## R01 通学路対策予定・対策検討箇所図（鳥取市・瑞穂小 1/2）

## R01 通学路対策予定・対策検討箇所図（鳥取市・瑞穂小 2/2）

① 県道233号線

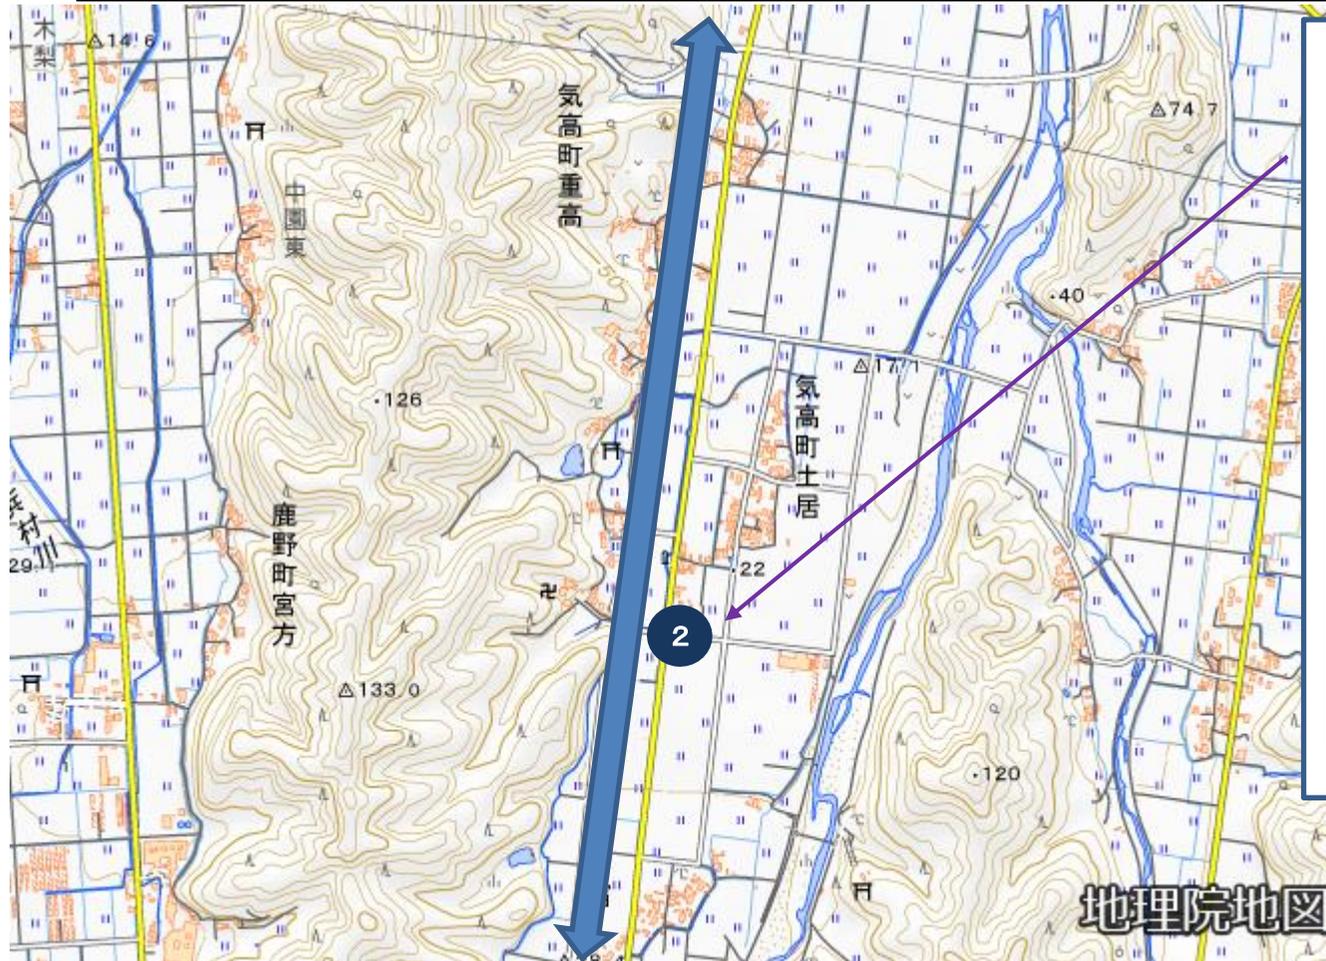
- ①ガードレール等の設置
- ②横断歩道予告の標識等
- ③横断歩道待機者保護用安全ポール等の設置

- ①歩道幅が広く直線で見通しがよいため、ガードレールは不要と判断。
- ②横断歩道の手前の路面に予告表示（ダイヤモンド）を追加する。
- ③交差点ではなく、設置スペースも無いため、安全ポールの設置は困難。通学指導を徹底する。
